# 改善箇所説明図

リリースバルブ

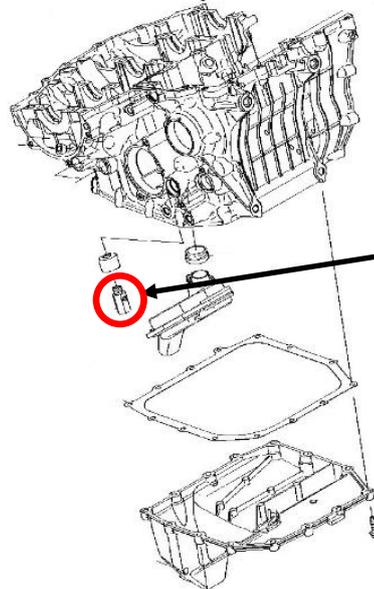
基準不適合発生箇所

エンジンの油圧を調整するリリースバルブにおいて、組立作業が不適切なため、リリースバルブの構成部品が脱落し、エンジンの油圧が低下する場合があります。そのため、油圧警告灯が点灯するとともにエンジンが潤滑不良となり、最悪の場合、エンジンが停止するおそれがある。

**改善の内容** 全車両、リリースバルブを良品に交換する。リリースバルブの構成部品に脱落が認められた場合は、エンジン内部を点検し損傷部位を交換する。
